改善箇所説明図

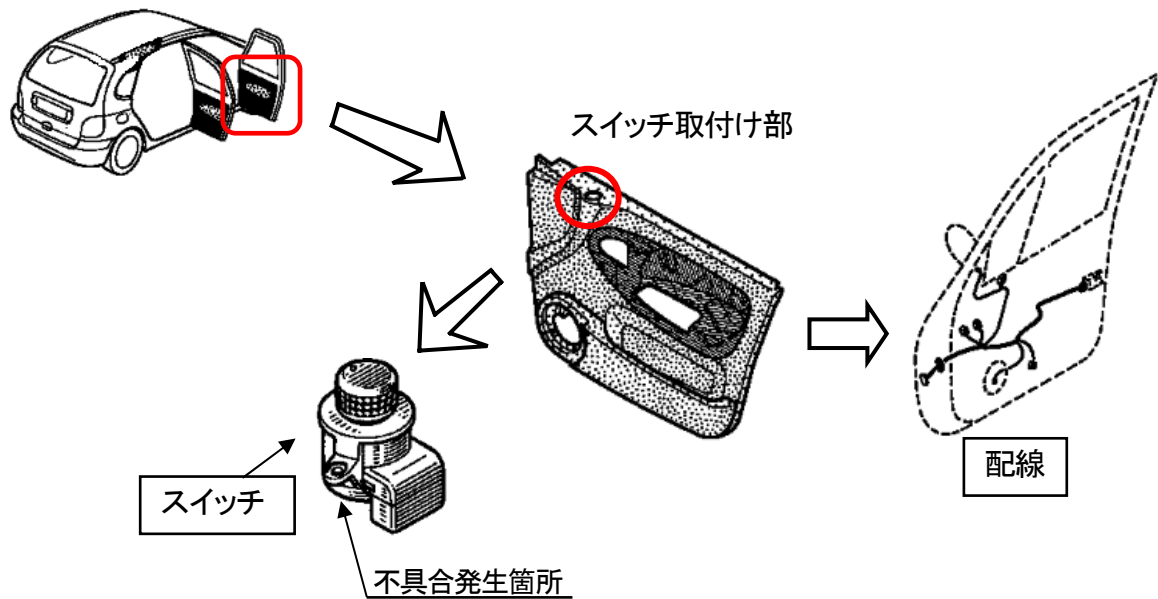
基準不適合の発生箇所

車体外後写鏡調整用スイッチに多量の雨滴等が浸入した場合に、当該スイッチ内の電気基盤が短絡し、最悪の場合、当該スイッチ及び周辺部品が発熱により溶損するおそれがある。

改善の内容

全車両、スイッチを対策品と交換し、配線接続部に溶損が見られる場合は配線を交換する。
